Znak sprawy: **IRŚ.271.1.2.2019**

Dotyczy: postępowania o udzielenie zamówienia publicznego prowadzonego w trybie przetargu nieograniczonego pn.: „*Przeciwdziałanie degradacji doliny cieku spod Ochotnika poprzez budowę ekotonowej strefy buforowej w celu ograniczenia symptomów eutrofizacji kąpieliska miejskiego w Przedborzu*”, realizowanego w ramach przedsięwzięcia inwestycyjnego pn.: „*Budowa ekotonowej strefy buforowej na cieku spod Ochotnika*”.

PYTANIA, ODPOWIEDZI, WYJAŚNIENIA I MODYFIKACJA DO SPECYFIKACJI ISTOTNYCH WARUNKÓW ZAMÓWIENIA

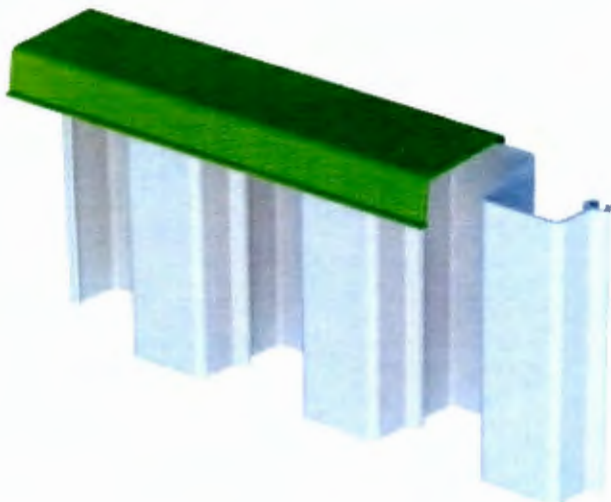
Prosimy o podanie parametrów ścianek szczelnych wykonanych z PVC tj. grubości, wskaźnika przekroju, momentu bezwładności oraz dopuszczalnego momentu.

Odpowiedź:

W załączeniu specyfikacja grodzicy GW 300/5,5.
